改善箇所説明図

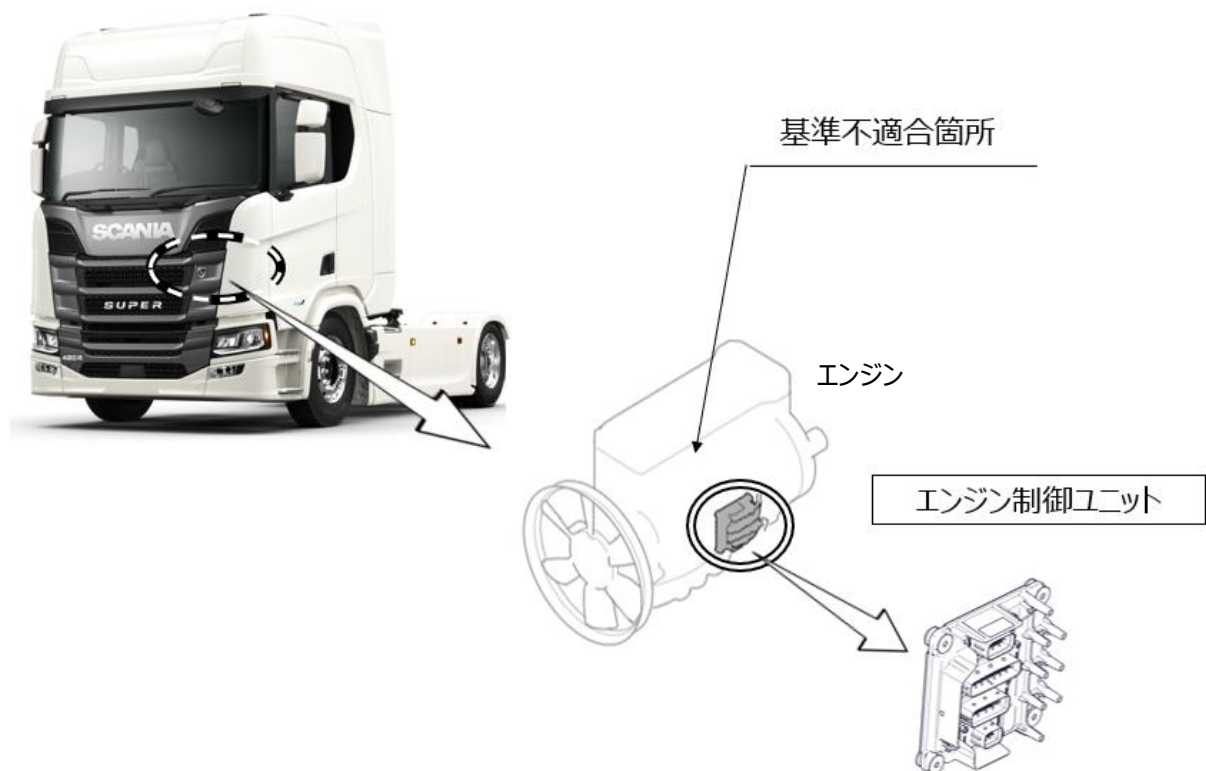
エンジン制御ユニットにおいて、設計検討が不十分なため、走行距離が多くなると燃料高圧ポンプ内の油圧制御バルブが固着することがある。

そのため、燃料噴射量が不足し、エンジンの出力が不安定となり、クラッチ滑りが発生するほか、最悪の場合、エンジンが再始動できなくなるおそれがある。

全車両、当該ユニットを対策プログラムに更新し、燃料高圧ポンプ内部の油圧制御バルブの固着が発生しないよう、ブースト電流を増加させるプログラムに変更を行う。

識別：助手席側ドアヒンジ部に、白色ペイントを塗布する。
